ОПОРЫ РЕГУЛИРУЕМЫЕ
ДЛЯ СТАНОЧНЫХ ПРИСПОСОБЛЕНИЙ

Adjustable rests for machine retaining devices.
Design and sizesГОСТ
4084—68*Взамен
ГОСТ 4084—57

Изменение № 2 ГОСТ 4084—68 Опоры регулируемые для станочных приспособлений. Конструкция и размеры

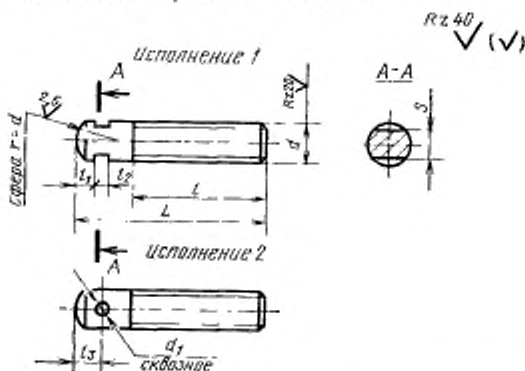
Пункт 1. Чертеж. Заменить параметры шероховатости: Rz 40 на Ra 6,3; Rz 20 на Ra 3,2; Ra 2,5 на Ra 1,6.

Графу I изложить в новой редакции:

Обозначение опор	I	Обозначение опор	I
7035-0241	16	7035-0257	35
0242		0258	
0243		0259	
0244	20	0260	20
0245		0261	
0246	25	0262	25
0247		0263	
0248		0264	
0249	16	0265	35
0250		0266	
0251	20	0267	40
0252		0268	
0253		0269	
0254	25	0270	40
0255		0271	
0256	30	0272

Обозначение опор	l	Обозначение опор	l
7035 0273	28	7035-0303	75
0274		0304	
0275	32	0305	44
0276		0306	
0277	38	0307	54
0278		0308	
0279	40	0309	63
0280		0310	
0281	50	0311	73
0282		0312	
0283		0313	82
0284		0314	
0285		0315	90
0286		0316	
0287	0317		
0288	0318		
0289	34	0319	50
0290		0320	
0291	38	0321	60
0292		0322	
0293	48	0323	70
0294		0324	
0295	58	0325	80
0296		0326	
0297	68	0327	95
0298		0328	
0299	75	0329	100
0300		0330	
0301		0331	
0302		0332

Обозначение опор	<i>l</i>	Обозначение опор	<i>l</i>	
7035-0333	100	7035-0363	135	
0334		0364	155	
0335		0365		
0336		0366		
0337		0367		
0338		0368		
0339		60	0369	160
0340	0370			
0341	65	0371	92	
0342		0372		
0343	85	0373		
0344		0374		
0345	100	0375		130
0346		0376		
0347	120	0377	150	
0348		0378		
0349	140	0379		
0350		0380		
0351		0381		
0352		0382		
0353		0383		
0354		0384		
0355		0385	180	
0356	0386			
0357	80	0387		
0358		0388		
0359	95	0389		115
0360		0390		
0361	115	0391		
0362		0392
